**Паспорт доступности
объекта социальной инфраструктуры (ОСИ)
№ 4**

- 1.1. Наименование (вид) объекта: Дворец спорта «Югра»;
1.2. Адрес объекта: 628634, Российская Федерация, Тюменская область, ХМАО-Югра, Нижневартовский район, п. Излучинск, пер. Молодежный, 3;
1.3. Сведения о размещении объекта:
- отдельно стоящее здание: образовательная деятельность осуществляется на 3 этажах, общая площадь 5581,5 кв.м;
- наличие прилегающего земельного участка: Нет данных;
1.4. Год постройки здания 2006, последнего капитального ремонта: 2015;
1.5. Дата предстоящих плановых ремонтных работ:
Текущего: Нет данных,
Капитального: Нет данных;

Акт обследования

объекта социальной инфраструктуры к паспорту доступности ОСИ

Фото 61

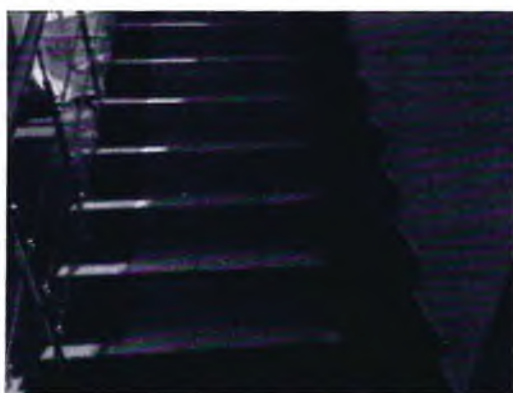
3.2	Лестница (внутри здания)	Есть	---	56,57,58, 59,60,61, 62,63,64, 65,66,67, 68,69,70, 71,72,73, 74,75,76	Перила лестничных маршей не соответствуют предъявляемым требованиям СП 59.13330.2020, ГОСТ);	С, О	<p>- Требуется ремонт либо замена ограждения маршевых лестниц, расположенных между этажами здания, образующих входы во вспомогательные помещения, расположенные на объекте, выходы на трибуны спортивного зала, с установкой нетравмирующих завершением, с</p>

<p>Отсутствует контрастная маркировка оконечных ступеней лестничных маршей;</p> <p>Отсутствует тактильная маркировка продолжительности лестничных маршей;</p> <p>Отсутствуют тактильно-контрастные напольные указатели, что не соответствует требованиям ГОСТ Р 52875-2018 Указатели тактильные наземные для инвалидов по зрению.</p> <p>Технические требования</p>		<p>удлинением в пределах 0,3 м., относительно марша лестницы (СП. 59.13330.2020, ГОСТ Р 51261).</p> <p>- Обустройство противоскользящей полосы на проступях ступеней каждого лестничного марша. Краевые ступени лестничного марша обустроить одной или несколькими противоскользящими полосами, контрастными с поверхностью ступени, (например желтого цвета), имеющие общую ширину в пределах 0,08 – 0,1 м. Расстояние между контрастной полосой и краем ступени – от 0,03 до 0,04 м. Промежуточные ступени допускается обустраивать одной противоскользящей полосой, шириной до 0,03 м. Цвет полосы применяется как контрастный, так и нейтральный либо в тон поверхности проступи (СП 59.13330.2020 п. 5.1.13);</p> <p>Дополнительно:</p> <p>- Перила каждого лестничного марша обеспечить тактильными указателями продолжительности пути, расположенными по схеме – I, II, III (Где I – начало пути, II – середина пути, III- окончание пути. Тактильные символы I и III наносятся не менее чем за 0,3 м. до окончания перепадов высот);</p> <p>Обустроить перед началом лестничного марша тактильно-контрастные указатели,</p>

<p>выполненные из твердых материалов, не создающим вибрацию при движении по нему, их поверхность должна обеспечивать продольный коэффициент сцепления 0,6 - 0,75 кН/кН, в условиях сырой погоды и отрицательных температур - не менее 0,4 кН/кН., выполняющие функцию предупреждения на покрытии пешеходных путей. Их следует размещать на расстоянии 0,8 - 0,9 м до препятствия (доступного входа, начала опасного участка, перед внешней лестницей и т.п.). Глубина предупреждающего указателя должна быть в пределах 0,5 - 0,6 м и входить в общее нормируемое расстояние до препятствия. Указатель должен заканчиваться до препятствия на расстоянии 0,3 м. Указатели должны иметь высоту рифов 5 мм. (СП 59.13330.2020 п. 5.1.10);</p> <p>Назначение устанавливаемых тактильно-контрастных напольных указателей должно соответствовать требованиям ГОСТ Р 52875-2018 Указатели тактильные наземные для инвалидов по зрению. Технические требования, а именно: Рифы типа усеченных конусов, усеченных куполов, цилиндров, расположенных в линейном порядке.</p>

Фото 135

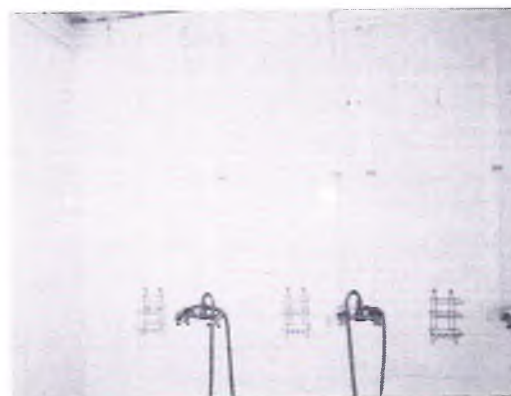
5.1	Туалетная комната	Есть	---	128,129, 130,131, 132,133, 134,135, 136	<p>В части туалетов отсутствуют условия для индивидуального (самостоятельного) обслуживания. В случае эксплуатации туалета для посетителей предусмотреть оснащение согласно требований СП 59.13330.2020;</p> <p>Отсутствуют тактильно-контрастные напольные указатели, что не соответствует требованиям ГОСТ Р 52875-2018 Указатели</p>	К, О, С, Г, У	<p>- Обеспечить, в специализированных кабинках уборных, наличие стационарных, откидных опорных поручней для организации туалетной комнаты общего пользования для нужд людей с инвалидностью категорий: К, О, С (поручни размещаются по обеим сторонам унитаза. Уточнение: один поручень откидной, один стационарный, со стороны откидного поручня, на расстоянии 0,8 м (пространство для инвалида колясочника), в целях организации зоны пересаживания, устанавливается дополнительный опорный стационарный поручень (с креплением в стену либо пол, на высоте 0,75 – 0,8 м., от уровня пола));</p> <p>- Во всех туалетах разместить кнопку вызова помощника (в составе системы вызова помощника) с расположением в зоне унитаза на высоте 0,8 м. от уровня пола, с установкой, в кабине санузла, в зоне прямой досягаемости. Кнопки</p>	ТР

Фото 147

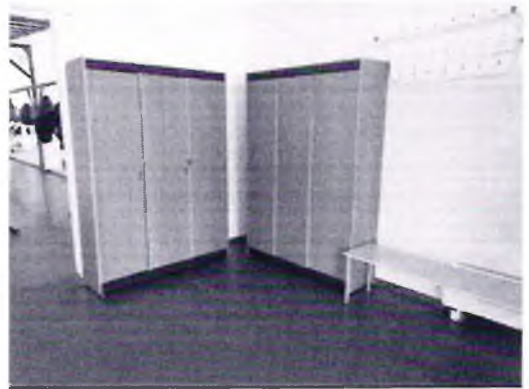
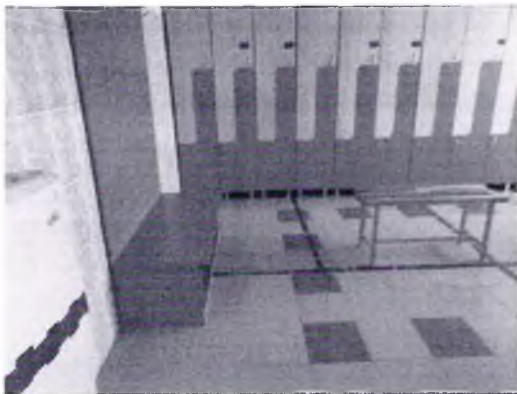
5.3	Бытовая комната (гардеробная)	Есть	---	147,148, 149,150, 151,152, 153,154, 155,156	<p>В гардеробных комнатах отсутствуют условия для индивидуального (самостоятельного) обслуживания. В случае эксплуатации гардеробных комнат для посетителей предусмотреть оснащение согласно требований СП 59.13330.2020;</p> <p>Отсутствуют тактильно-контрастные напольные указатели, что не соответствует требованиям ГОСТ Р 52875-2018 Указатели тактильные наземные для инвалидов по зрению. Технические требования;</p>	С, Г, У	<p>- Обеспечить наличие тактильных маркировок индивидуальных шкафчиков для хранения одежды/инвентаря/личных вещей для организации в гардеробных комнатах условий пользования для нужд людей с инвалидностью категорий: С</p> <p>- Разместить мнемосхему гардеробной комнаты возле входа в помещение, со стороны открывания двери (расположения ручки двери) на высоте 1,2-1,6 метра, с указанием расположения объектов внутри помещения;</p> <p>- Размещение тактильной таблички с нанесением пиктограммы «выход» размером не менее 150x150 мм;</p> <p>- Размещение тактильной таблички с нанесением пиктограммы «направление движения» размером не менее 150x150 мм;</p> <p>Дополнительно: предусмотреть дублирование сигнализаторов системы оповещения при возникновении ЧС, для оповещения посетителей с инвалидностью категории «Г»;</p> <p>Обустроить перед входом (выходом) тактильно-контрастные указатели, выполненные из твердых материалов, не создающим вибрацию при движении по нему, их поверхность должна обеспечивать</p>	---
